**DESAGUES URBANOS
DE
CAÑADA DE GOMEZ**

**CONTROL DE INUNDACIONES
AREA CENTRO-OESTE**

OBRAS EJECUTADAS

INFORME FINAL

CONVENIO BILATERAL CONSEJO FEDERAL
 DE INVERSIONES - PROVINCIA DE SANTA FE
 OBRAS CONTROL DE INUNDACIONES
 CDA. DE GOMEZ
 DESCRIPCION:
 OBRAS EJECUTADAS

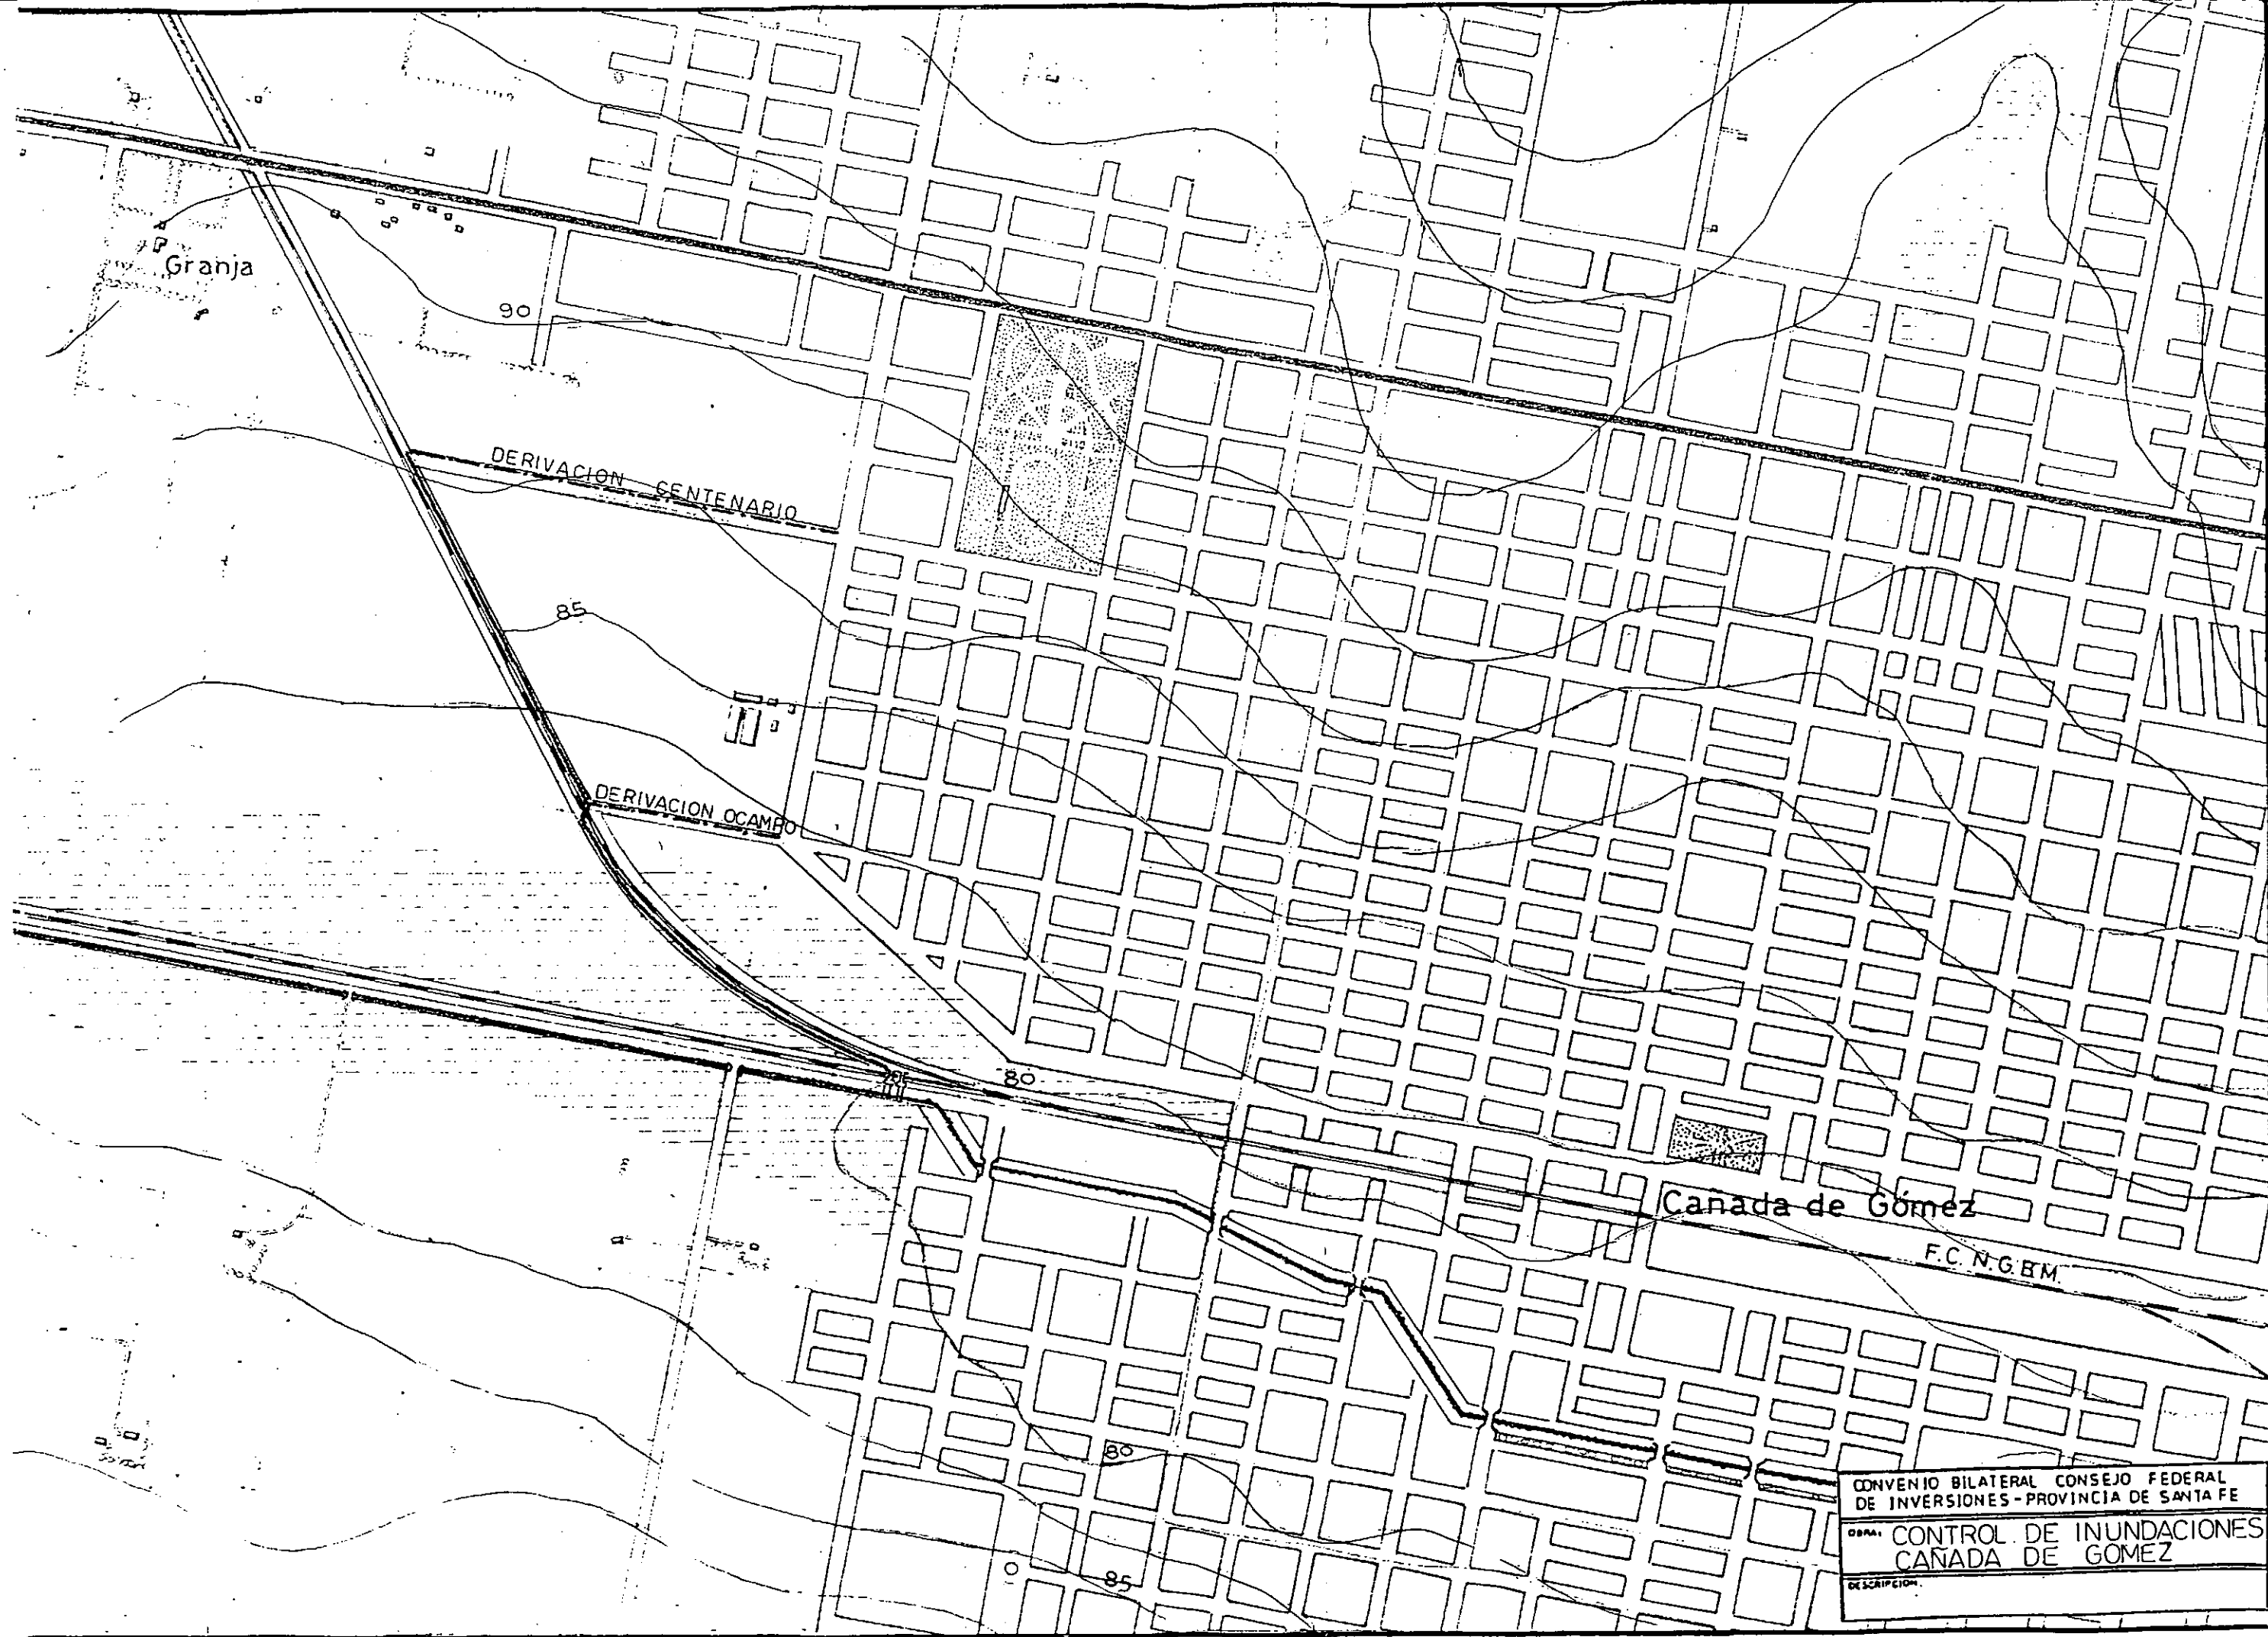
Falta limpieza de cunetas en los ingresos laterales.

Falta protección del fondo de tubos de acero solicitada.

Faltan obras de señalización y protección a la salida del entubado próximo al arroyo.

Existe un poste de línea eléctrica de media tensión que obstruye la calzada construida entre el barrio de viviendas y la vía del FF.CC. Originalmente esta calle preveía un ancho inferior al ejecutado que se modificó a pedido de la Municipalidad a fin de mejorar la transitabilidad, reduciéndose el ancho del canal paralelo a la misma (cuneta sur).

Correspondería efectuar gestiones ante la EPE a fin de reubicar el poste y permitir la habilitación de la calle.

A la salida del entubado, en el ingreso al canal paralelo a la calle Sto. Cabral existe un poste de telégrafo expuesto a posibles problemas de erosión. Falta protección del fondo de tubos de acero solicitada.

Sería necesario realizar una protección de la base del poste para evitar su caída.

Deberá colocarse adecuada señalización y protección entre el canal y la calle.

En su reemplazo se acordó la ejecución de un badén y entubados de cruce de calle Alvear y Alberdi paralelos a Bvd. Balcarce (cuneta norte) y un cruce de Bvd Balcarce al oeste de calle Laprida. Estas obras no fueron ejecutadas hasta el momento de elaborar el presente informe, causando inconvenientes a las viviendas aledañas a Bvd. Balcarce al norte.

No respeta las cotas de proyecto indicadas en el plano. Se instruyó a la Contratista a fin de adecuar las obras al proyecto.

No presenta el estado de empastamiento esperado por ejecución fuera de la época prevista.

No respeta las cotas de proyecto indicadas en el plano. Se instruyó a la Contratista a fin de adecuar las obras al proyecto.

- 26.- Alcantarilla de cruce FF.CC. en continuación de calle Ocampo y Misiones:
Obra ejecutada de acuerdo a modificación de tecnología autorizada. No se ha respetado la alineación en planta prevista en el proyecto. Se construyeron obras de protección de embocadura y salida a fin de evitar procesos erosivos derivados del cambio de alineación.
Falta protección del fondo de tubos de acero solicitada.
